城北小学校区通学路対策実施箇所図①

城北小学校合同点検【R3.9.27(月)】

城北小学校区通学路対策実施箇所図②

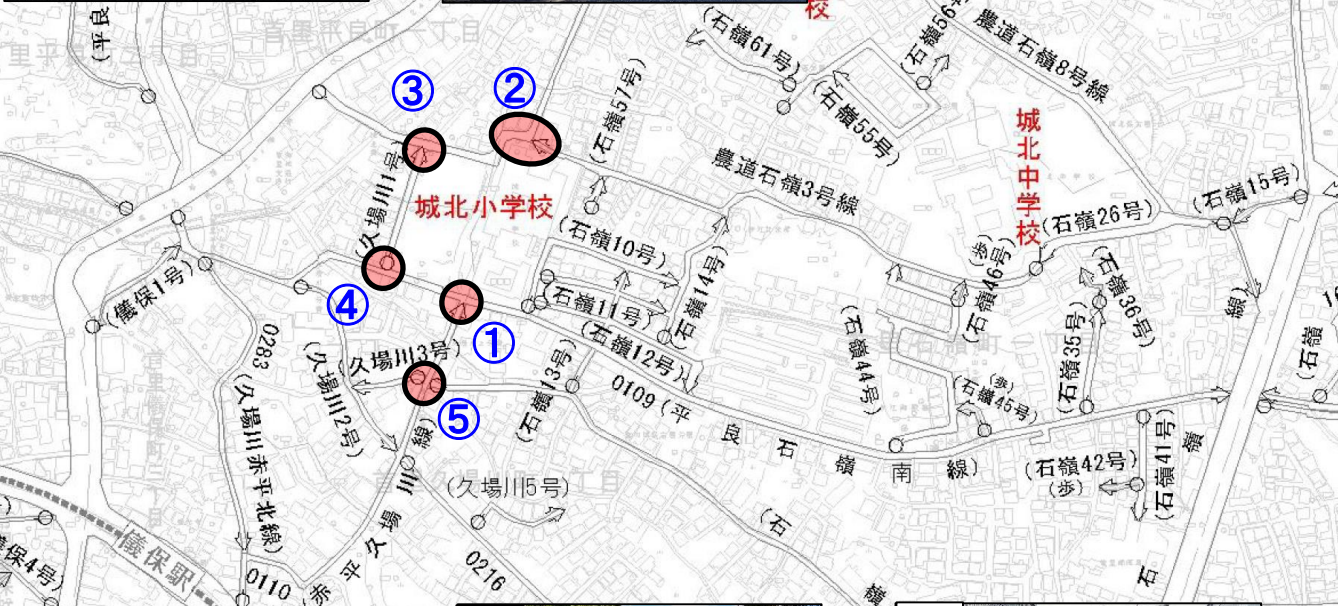
①	警察・道管・小学校	課題	・特に登校時、速度を落とさない車が見られる。
		対策(案)	・横断歩道の塗り直し ・ガードレールの補修 ・朝の立哨、安全指導
②	小学校・警察	課題	・送迎による車両の駐停車が多い。 ・見通しが悪く、速度を落とさない車が見られる。
		対策(案)	・学校前の駐停車を控えるよう周知を図る ・横断歩道の塗り直し
③	警察・小学校	課題	・見通しが悪く、速度を落とさない車が見られる。
		対策(案)	・横断歩道の塗り直し ・朝の立哨、安全指導
④	道管・警察・小学校	課題	・横断歩道はあるが、歩道が切り下げられていない。
		対策(案)	・横断歩道部の切り下げを設置(併せてガードレールを撤去し、ポラードを設置)
⑤	道管・道建・小学校	課題	・見通しが悪く、速度を落とさない車が見られる。
		対策(案)	・交差点のカー化 ・朝の立哨、安全指導

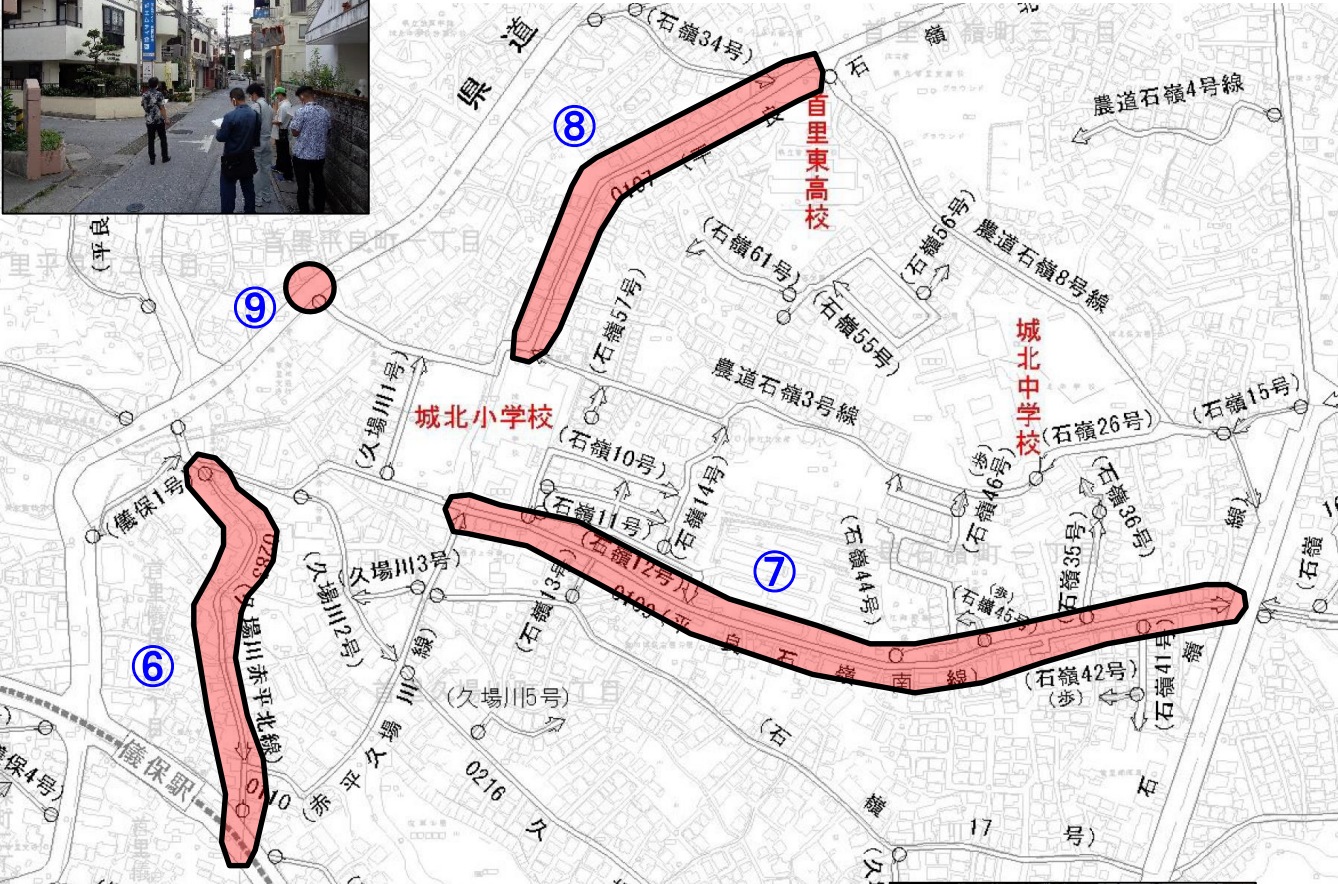
課題と対策(案)	
⑥	道管	課題	・道が狭く、交通量が多い。
		対策(案)	・外側線の設置
⑦	道管・道建	課題	・特に登校時、速度を落とさない車が見られる。
		対策(案)	・ハンプ設置の検討
⑧	道管	課題	・道が狭く、交通量が多い。
		対策(案)	・外側線の塗り直し
⑨	警察・小学校	課題	・県道へ曲がる車は多いが横断歩道が設置されていない。
		対策(案)	・横断歩道の設置を検討 ・朝の立哨、安全指導
